OBJET : Réponse à la sollicitation, sur le projet d'extension de la centrale photovoltaïque au sol de Saint-Paul-de-Tartas (43) et Coucouron (047)
REFER : UI64243-MEA-022-0245
PJ : Carte du projet de parc éolien PRADELLE

ANNEXE 7 : RETOUR CONSULTATION DEPARTEMENT 07

ANNEXE 11 : RETOUR DE CONSULTATION SDIS 43

Objet : Préconisations du SDIS 43 à l'attention du service instructeur

➤ 1^{ère} solution en « T » :

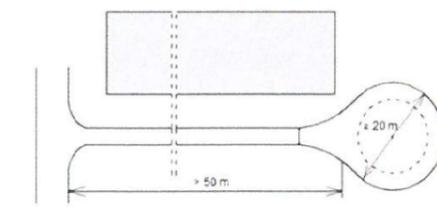
- Assurer l'accessibilité aux engins incendie, au site et aux installations par une ou plusieurs voies- engins, comportant les caractéristiques suivantes :

- Largeur minimale de 3 m possédant une force portante de 160 kN,
 - Hauteur libre de tout obstacle de 3 m 50,
 - Les voies se terminant en impasse, présentant une longueur supérieure à 50 m doivent posséder une aire de retournement ou de manœuvre à leur extrémité.

➤ 2^{ème} solution en « disque » : surface de retournement circulaire de diamètre (D) 20 mètres minimum
